改善箇所説明図

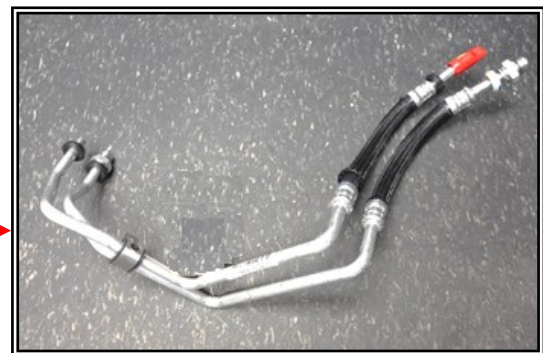
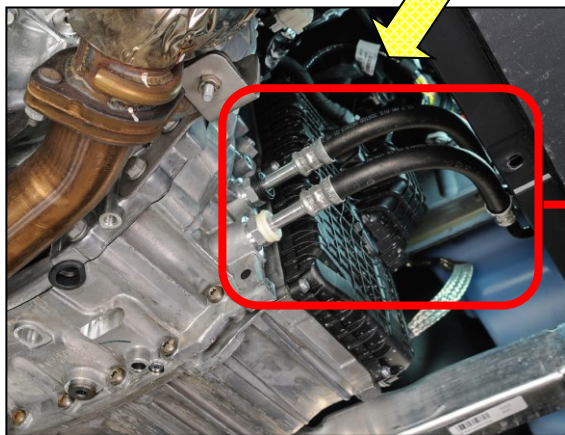
トランスミッションオイルクーラーホース

基準不適合部位

トランスミッションオイルクーラーホースにおいて、製造工程が不適切なため、強度が不足しているものがある。そのため、使用過程において、ホースが破れ、オイルが飛散し、最悪の場合、火災にいたるおそれがある。

全車両、トランスミッションオイルクーラーホースの製造番号を点検し、該当する場合は、トランスミッションオイルクーラーホースを良品に交換する。
